Michel Barcelo

Commentaires et propositions relatifs à certains objectifs et critères du *Projet de document complémentaire au Plan d'urbanisme Ville de Montréal mars 2003*

Mémoire présenté à l'Office de consultation publique de Montréal
Le 16 juin 2003

2. Les vues sur le mont Royal

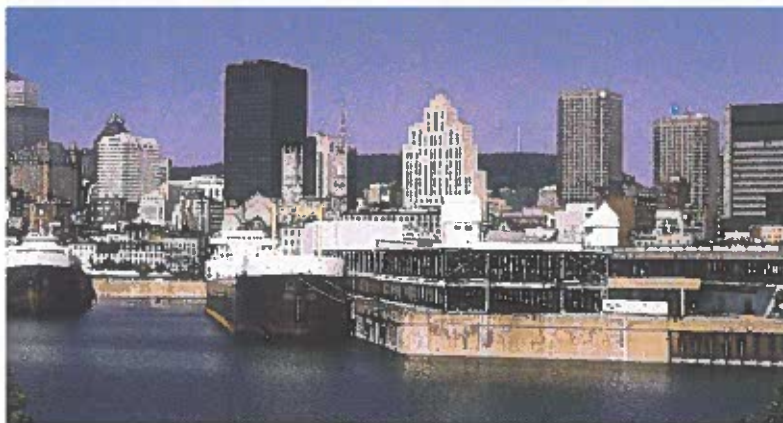
Le mont Royal vu du fleuve au droit du Stade olympique. Ici, on peut fort bien faire la distinction visuelle entre le massif des gratte-ciel du centre-ville et le mont lui-même. Ce qui plaide bien en faveur d'un contrôle des hauteurs dans le territoire qui les sépare l'un de l'autre.

Une autre vue du mont Royal depuis le fleuve. Il ne saurait y avoir d'illustration plus évidente que, même en rive d'un arrondissement éloigné, on peut encore occulter le mont Royal.

Vue depuis le parc de la Cité-du-Havre. On voit si peu du mont Royal qu'il faut tout faire pour qu'il n'y en ait pas moins à voir. Il est d'ailleurs difficile d'imaginer autre chose qu'une limite généralisée de hauteur entre le centre des affaires et le mont Royal.

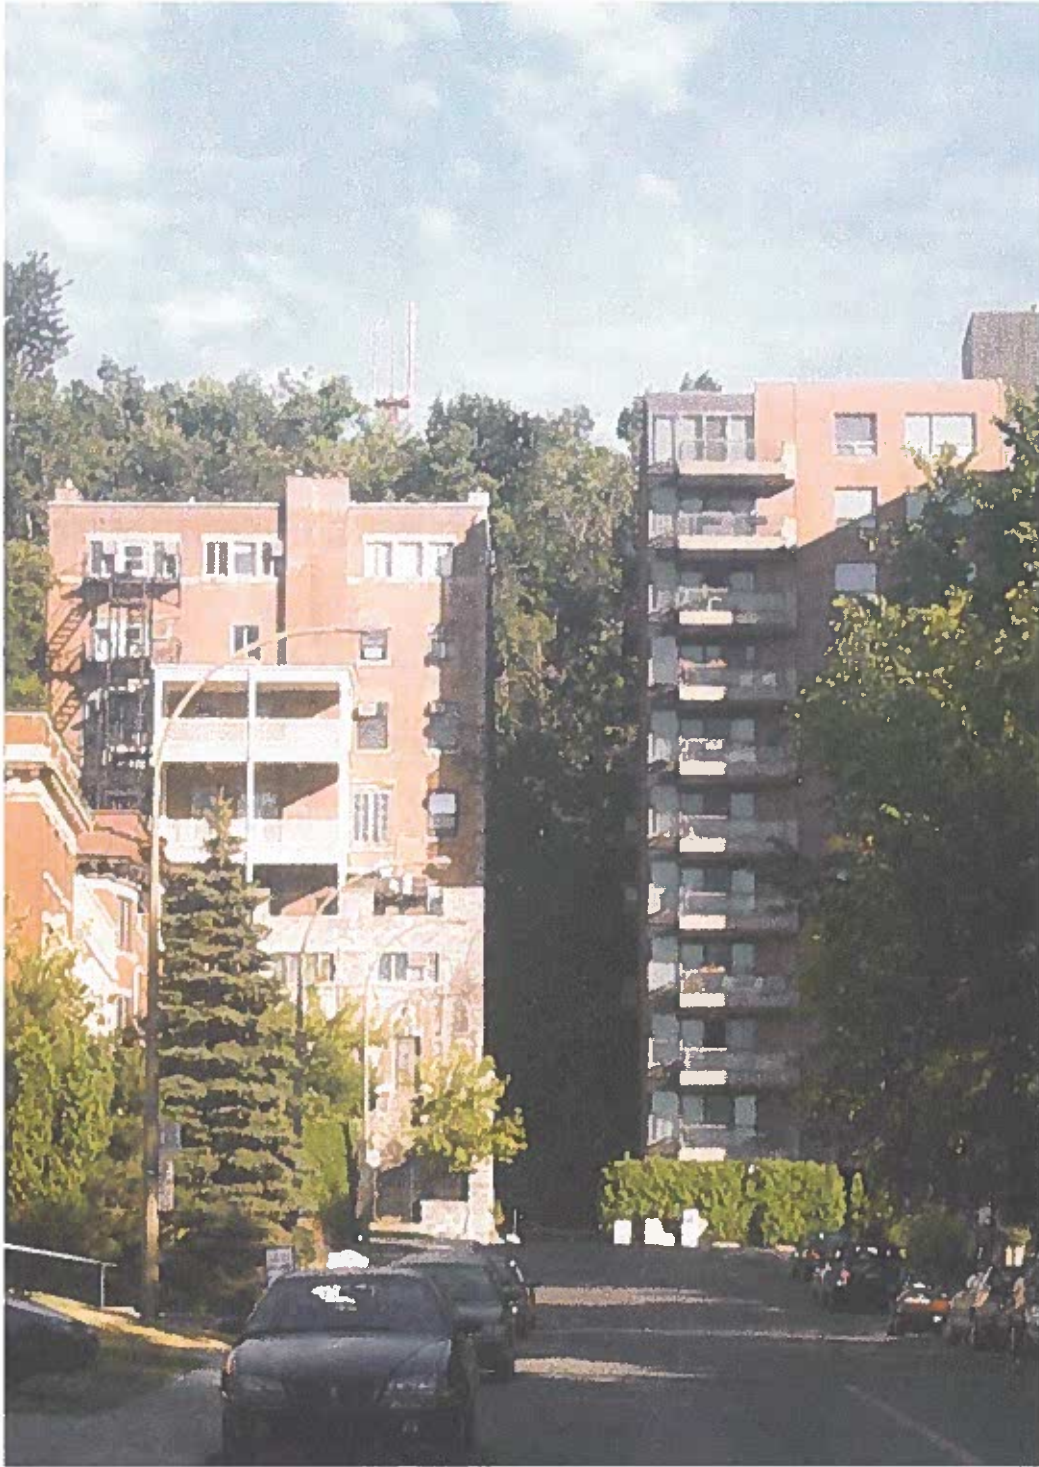
Rue Guy, à l'intersection du boulevard de Maisonneuve. Deux tours sur l'avenue Docteur-Penfield (à l'extérieur de l'Arrondissement historique et naturel), et des immeubles de 6 + étages sur le chemin de la Côte-des-Neiges (axe à angle différent de Guy) masquent presque entièrement la vue sur le mont Royal qu'on a déjà pu avoir par dessus les immeubles bas de la rue Sherbrooke. Ce cas illustre bien celui des axes et des cônes de vision de voies publiques dont l'emprise, tout en étant perpendiculaire au mont, se termine avant de l'atteindre.

Intersection de Saint-Mathieu et Sainte-Catherine. Cas très semblable au précédent, avec l'axe de la rue Saint-Mathieu, dont l'emprise prend fin au chemin de la Côte-des-Neiges, définissant un cône de vision visuellement bloqué par une tour sur Docteur-Penfield et une autre sur Côte-des-Neiges.

La rue Du Fort, près du boulevard De Maisonneuve. Vue obliterée par l'Hôpital Général. Tout ce qui reste de substantiel est une vue sur l'espace vert du Collège de Montréal (qui ne fait pas partie de l'Arrondissement historique et naturel) au pied de l'Hôpital. Qui va protéger cette vue sur le Collège, qui est pourtant bien une vue, même réduite, sur la « montagne » ? Le « Fort » ne s'appelle-t-il pas « Fort de la montagne » ?

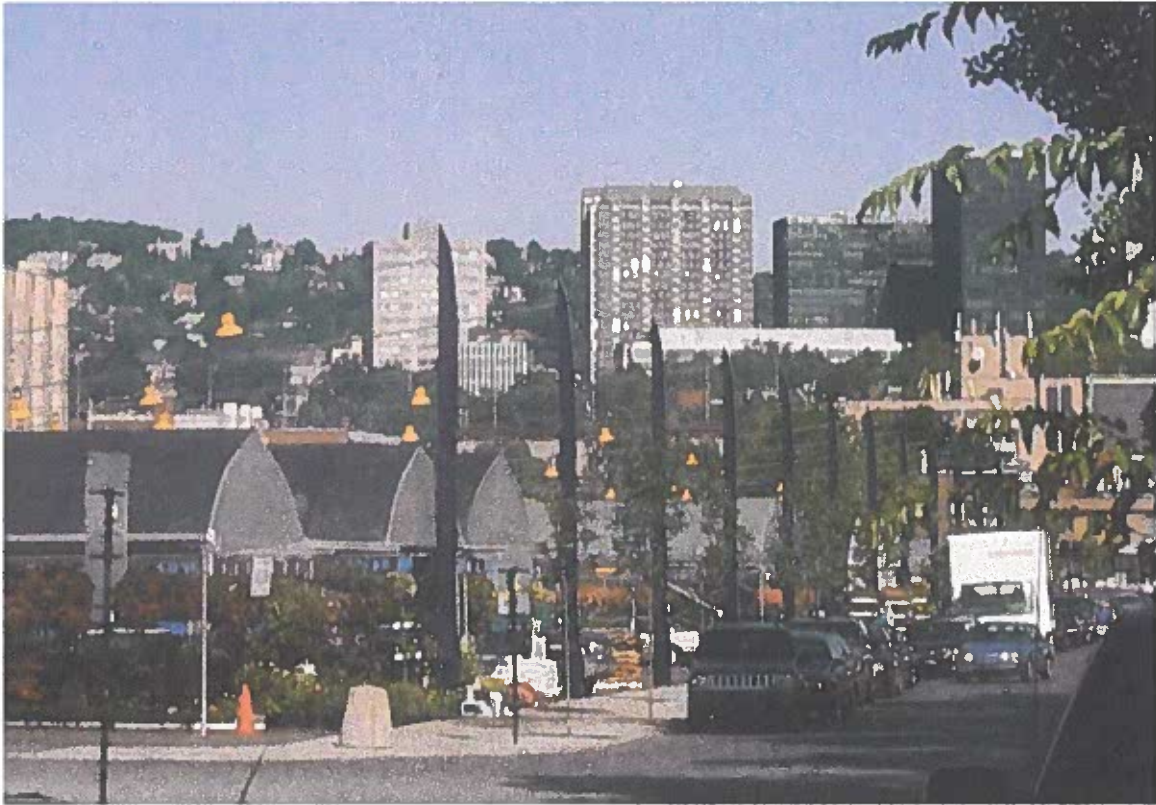
Vers le mont Royal, dans l'axe de la rue De la Montagne (intersection Docteur-Penfield). Un rare prolongement de cône visuel selon un axe perpendiculaire au mont Royal, mais si étroit qu'il devrait susciter l'inquiétude et la réflexion sur la protection des cônes de vision dans les axes d'autres emprises, rapprochées ou éloignées.

Vue sur le flanc Ouest du mont Royal, depuis le canal de Lachine. Le *Projet de document complémentaire* n'en propose pas la protection, puisque cette portion du *West Mount* n'est pas incluse dans l'Arrondissement historique et naturel. Cette vue, essentielle pour comprendre la relation entre le mont Royal et la ville, pourrait pourtant disparaître de plusieurs façons : 1) une construction d'au plus trois étages sur la parcelle de terrain pour l'instant non construite du Marché Atwater ; 2) des bâtiments d'au plus 5 ou 6 étages entre la rue Notre-Dame et l'autoroute Ville-Marie dans l'arrondissement du Sud-Ouest ; ou 4) de nouvelles tours à proximité de celles qui existent déjà dans l'arrondissement de Westmount, sur Dorchester, Sainte-Catherine ou De Maisonneuve.
